## **Audi A6 Produktionsår fra 1998 til 02.2002**

### **Kontrollampe for batteriopladning lyser**

Bulletin

Fig. 1

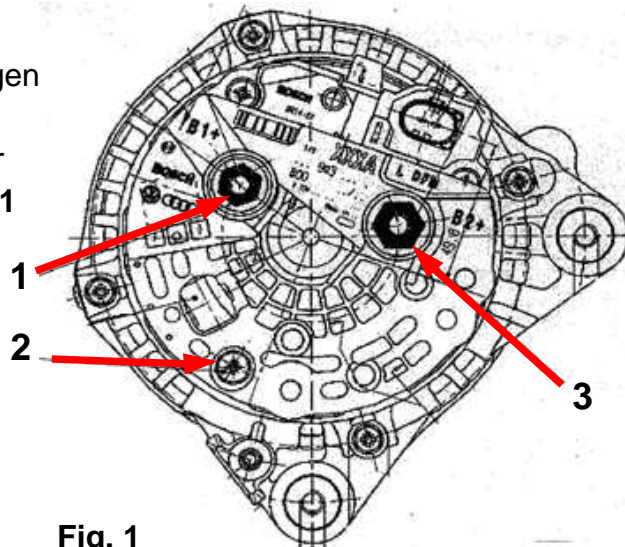
Hvis der reklameres over den ovennævnte fejl, kan årsagen være en defekt spændingsregulator. Regulatorer af mærket Bosch og Valeo monteres i A6. I dette tilfælde er det imidlertid kun Bosch-regulatoren, der er berørt. Fra uge 6/2002 er der anvendt en forbedret regulator. I tilfælde af reklamation skal regulatoren udskiftes. Dette gør du på følgende måde:

- Afmontér generatoren.
- Løsn skruen til regulatoren (se fig. 1, punkt 2).
- Løsn sikringsmøtrikkerne, bagest på generatoren (s. fig. 1 punkt 1 og 3).
- Fjern beskyttelseskappe.
- Skru fasekontaktskruen af (se fig. 2, punkt 4).
- Afmontér fastgørelsesskruerne fra regulatoren og tag regulatoren ud af generatoren (s. fig. 2 punkt 5).

- Sæt den nye regulator ind i generatoren og skru igen fastgørelsesskruerne fast med 2,5 Nm.
- Spænd igen fasekontaktskruen med 1,0 Nm.
- Sæt beskyttelseskappen på.
- Spænd sikringsmøtrikken (se fig. 1 punkt 3) med 12 Nm.

- Spænd sikringsmøtrikken (se fig. 1 punkt 1) med 32 Nm.
- Spænd fastgørelsesskruerne på regulatoren med 3 Nm.
- Montér generatoren igen.
